DOCUMENTO: Parecer Técnico	DATA.: 20/02/2024	PÁG.: 1/5
TÍTULO: Avaliação de Risco Geológico	MUNICÍPIO: Paraty

Em atendimento ao Ofício N°009/2024 de 05/02/2024 expedido pela DEFESA CIVIL de Paraty, para reavaliação do laudo DRM-RJ-29/04/2022, o DRM-RJ com o apoio do Instituto Manguezais realizou uma vistoria técnica em 16 de fevereiro de 2024, e em parceria com o Setor de Geologia da Secretaria de Proteção e Defesa Civil de Paraty.

Figura (1) Ponto de visada/portaria; (2) Elementos do muro de arrimo, escada hidráulica, berma e caixa de passagem.

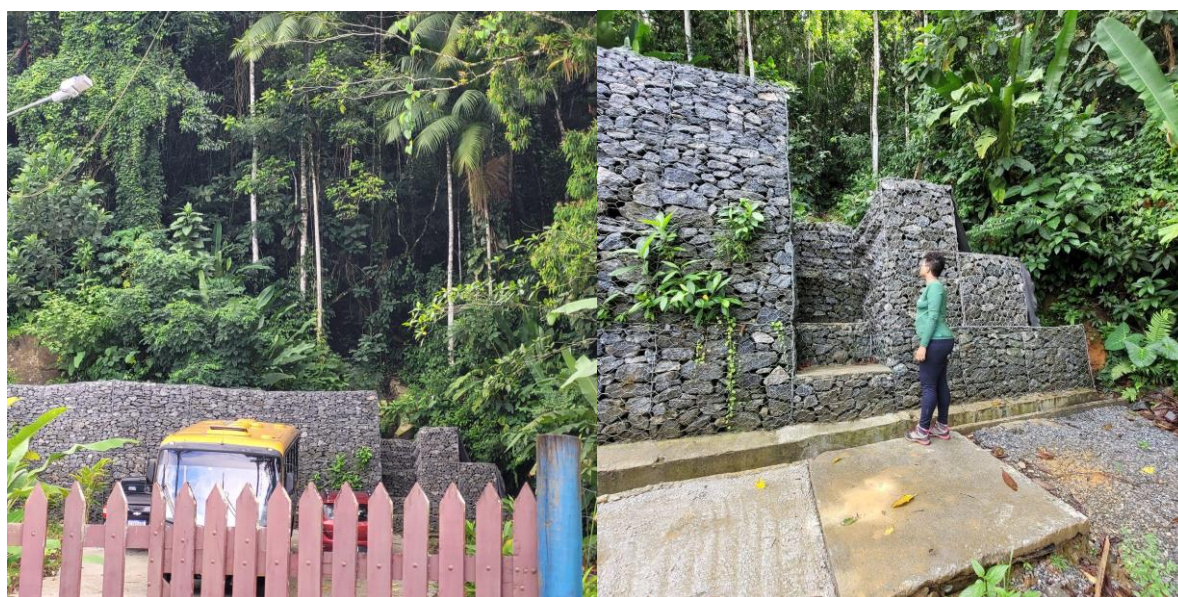
A obra recebida em 25 de setembro de 2023 pela prefeitura e executada pela empresa SERPREL Construções Ltda., referente a construção de *Muro de Arrimo/Contenção* localiza-se nos fundos das instalações da escola, na base da encosta (figura 1 e 2).

Figura (4) Canaleta de crista, obstruída por vegetação; (5) Porção da canaleta com ferragem exposta.

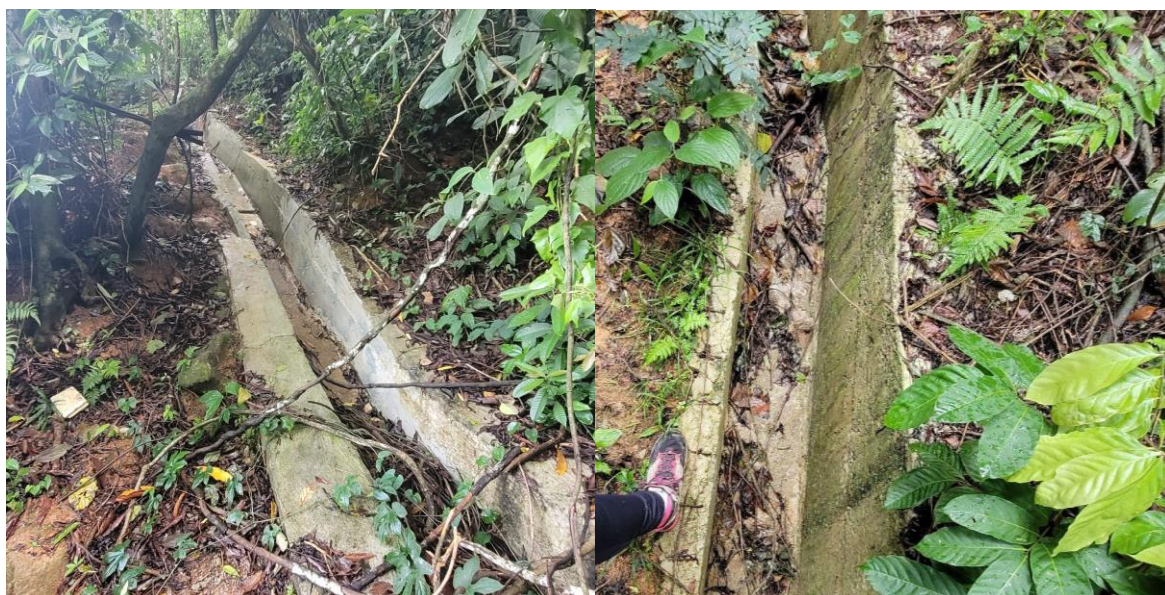
O muro estende-se por aproximadamente 30 m, sua altura varia de 3 a 4m (figura 1), possui canaleta de crista (figura 3 e 4) seguindo a forma da encosta (côncava), com extremidade leste desaguando em escada hidráulica construída pela própria estrutura do muro, seguida de caixa de passagem e berma (figura 3) já a extremidade oeste (figura 6) é interrompida diretamente no solo (UTM 23K 7439832.98 m S / 530956.49 m E) , sem acompanhamento de demais estruturas drenantes/condutoras , o que pode representar um ponto de acúmulo de saturação, nem mesmo há direcionamento da água captada para o corpo hídrico adjacente à vertente da encosta. Na porção superior da canaleta é possível observar ferragem exposta e oxidada (figura 5), além da presença de acúmulo de folhagem ao longo de toda a sua extensão (figura 4 e 5). Na porção mais a leste da berma, é possível observar acúmulo de água nos pontos de deflexão (figura 7).

Figura (6) Terminação oeste da canaleta, desaguando diretamente no solo; (7) Berma com acúmulo de água.

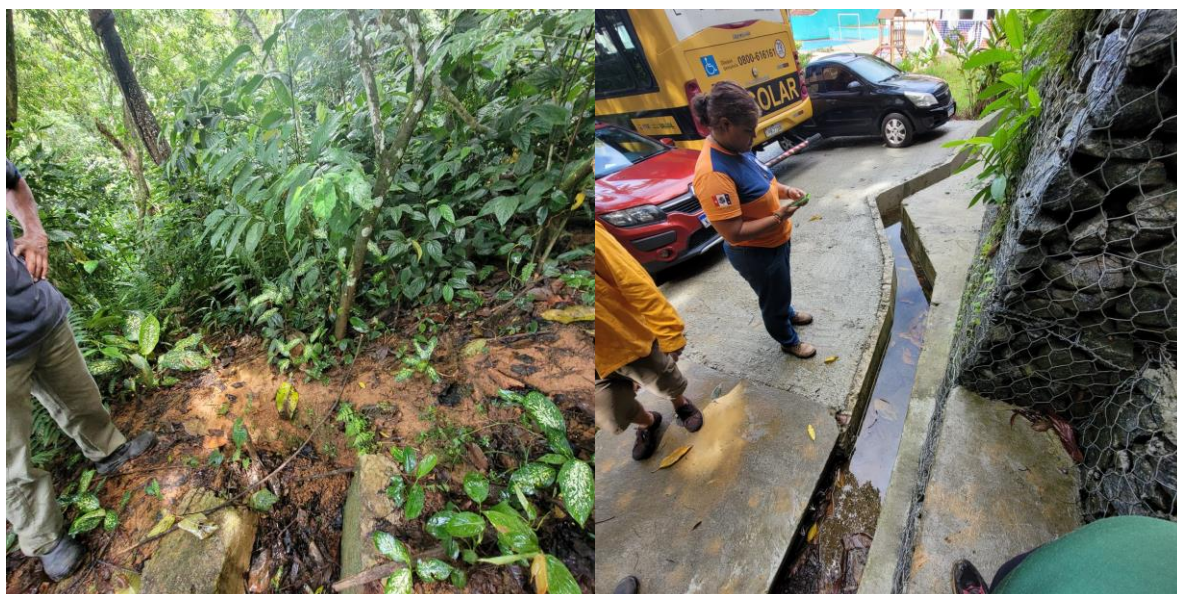
Adjacente ao muro, em continuidade lateral para oeste, há um muro de alvenaria simples em contato direto com o talude de corte, apresenta manchas de umidade, e drenos incipientes, através dos quais observou-se escoamento de material carreado do talude (figura 8), há também, a montante um escada que liga o muro ao patamar superior onde está a caixa d'água da escola (UTM 23K 7439822.00 m S/ 530942.00 m E) (figura 9). Neste trecho, além da drenagem incipiente e do material carreado, percebe-se presença de tubulações expostas, extravasor da caixa d'água desaguando para encosta (figura 10), solo encharcado, exposto e em negativo (figura 11).

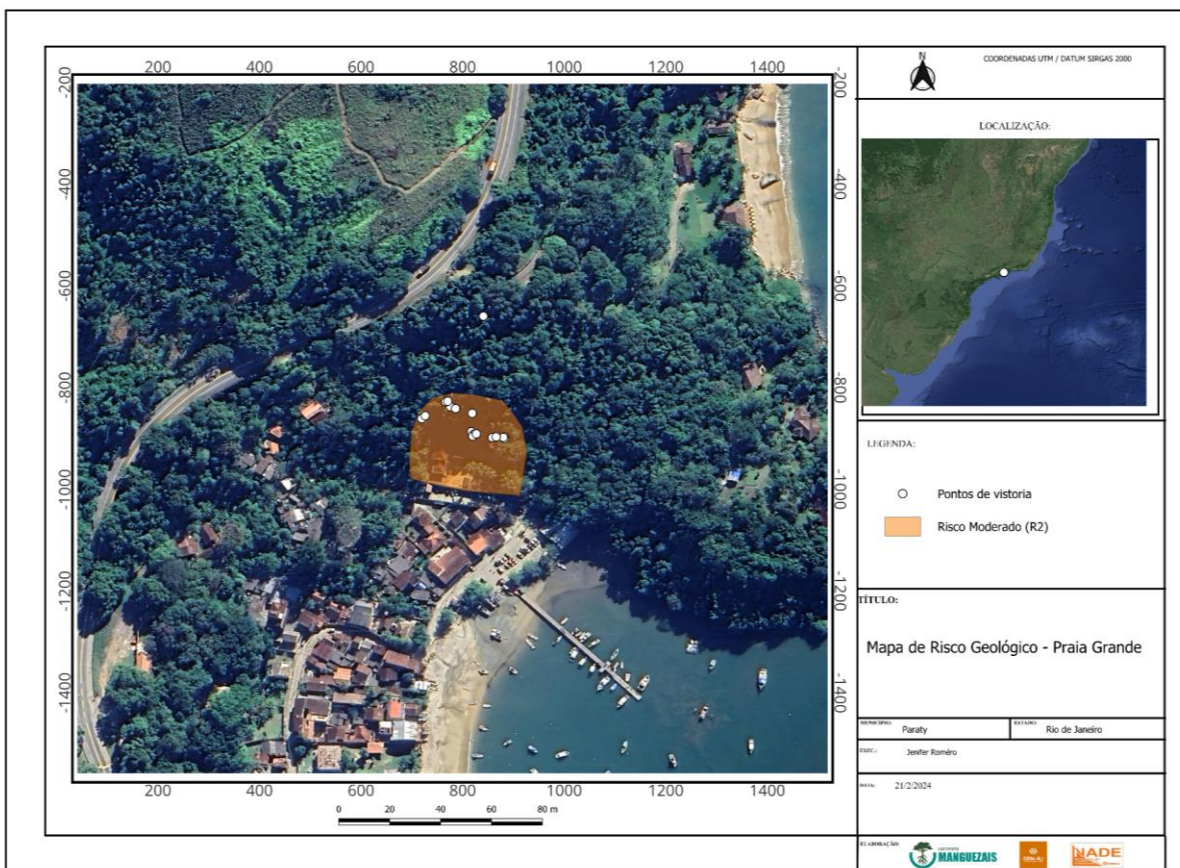
Como evidenciado na descrição, o risco foi mitigado somente na porção leste da encosta, deste modo a instalação da E.M. Monsenhor Hélio Pires permanece sob Risco Médio, pois apesar da implantação da obra, ainda há pontos de saturação do material, a porção oeste da encosta não foi contemplada pela mesma, há perda de material e solo exposto e ainda vegetação em balanço e com raízes expostas.

Assim sendo, conforme a metodologia postulada pelo Ministério das Cidades/IPT, 2007 e praticada atualmente pelo DRM-RJ o risco foi classificado como Risco Médio (R2) (Mapa). Portanto, recomenda-se a fiscalização e monitoramento da área, reavaliação da obra de contenção e do dimensionamento de suas estruturas de drenagens por profissional habilitado, bem como manutenção e limpeza das mesmas, avaliação da necessidade de poda das árvores por profissional habilitado, e por fim considerar a abrangência do terreno vizinho onde encontram-se as caixas d'água de concreto para avaliação da necessidade de intervenções de engenharia.
